Source: Leece-Neville Heavy Duty Systems Division – Arcade, NY

Bulletin No: TSB-1194 (German) **Date:** November 5, 2021

Models: 8MR

Subject: 8MR to A1743D and A1744H

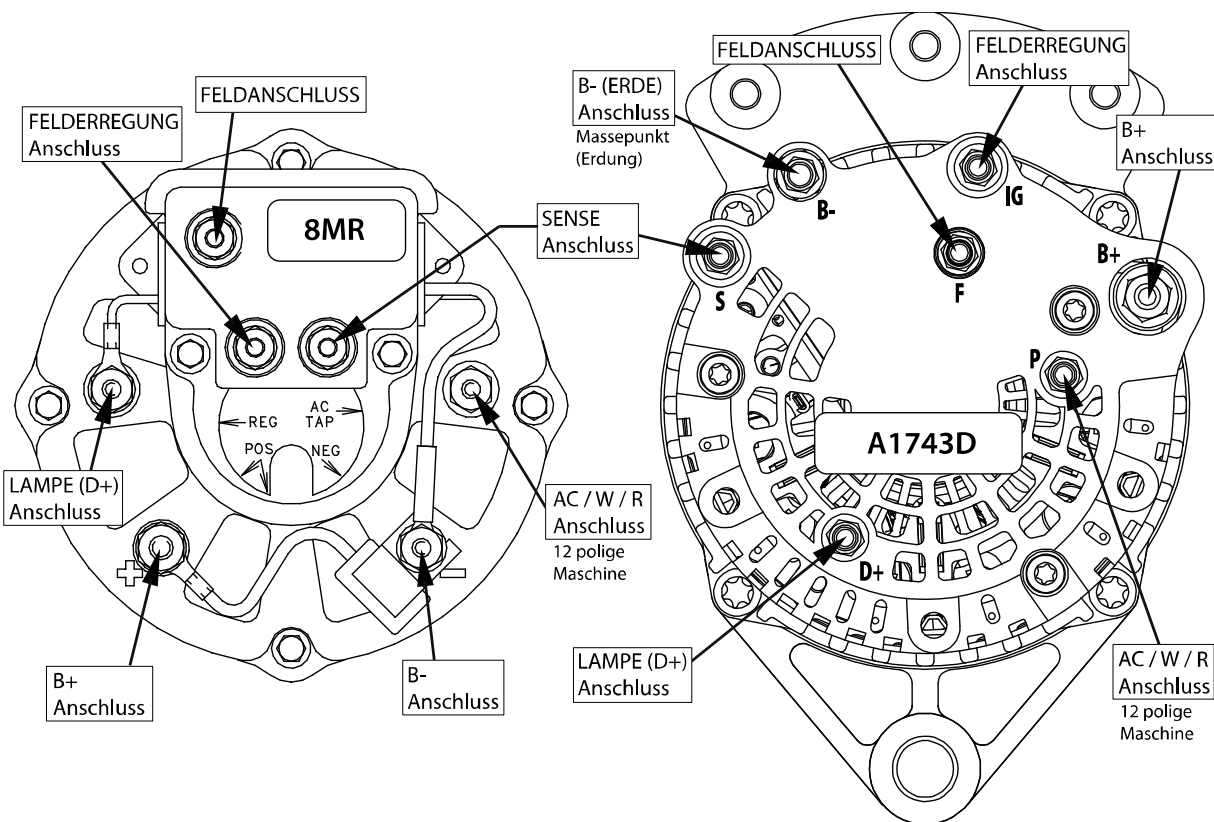
Die Generator Baureihe 8MR ist nicht mehr verfügbar und wird durch die Produkte A1743D (105A) und A1744H (70A) ersetzt.

Diese Generatoren sind ein direkter Ersatz, wenn die Produkte über eine Erdung verfügen.

Anmerkung A1743D und A1744H haben interne Lüfter. Externe Lüfter wie bei der 8MR Variante werden nicht benötigt.

Im Falle eines upgrades des Generators, müssen in diesem Zuge auch die Kabelzuleitungen in eine vorgeschriebene Kabelerstattet werden.

Dieses Dokumentation soll helfen, die richtigen Anschlüsse zuzuordnen.

Für ein detailliertes Anschlussdiagramm für A1743D und A1744H nutzen Sie die TSB-0054.
